Urgente AVVISO DI SICUREZZA SUL CAMPO

data	28.01.2020
Ref. FSCA	25c/5488.2-10
Tipo di misura	Modifica del dispositivo (device modification)

prodotto	modello	i numeri di serie
Rollator B	4003	D4003R000000135 – D4003R000055000

Fig.1

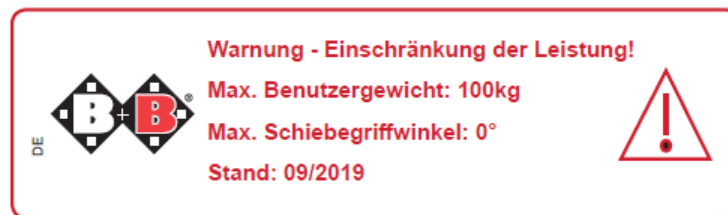
1. Modificare il carico consentito

peso dell'utente: max. 100kg

L'avvertimento (Fig. 1) è fornito da Bischoff e Bischoff o dai loro rivenditori specializzati. Pulire preventivamente la superficie e applicare l'etichetta di avvertenza sul telaio accanto all'etichetta del produttore.

Fig 3

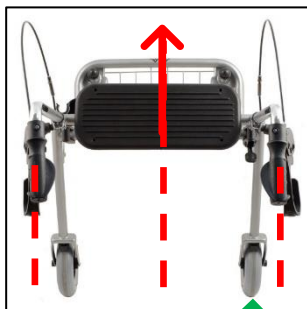
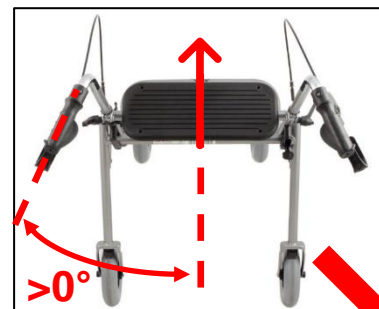
Spingere l'angolo della maniglia: max. 0°

Affinché la stabilità al ribaltamento laterale sia soddisfatta, entrambe le maniglie di spinta devono essere allineate parallelamente alla direzione di marcia (Fig. 3).

Fig. 4

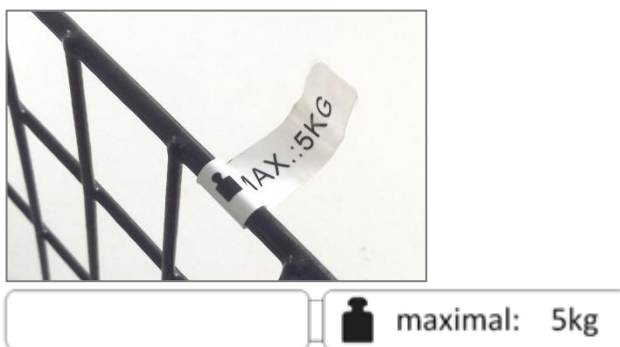
Max. portata: 5 kg

Contrassegnare il carico massimo del cestino con 5 kg con un nastro autoadesivo (Fig. 4)
Il nastro antistrappo e autoadesivo è ripiegato sul telaio superiore del cestino.
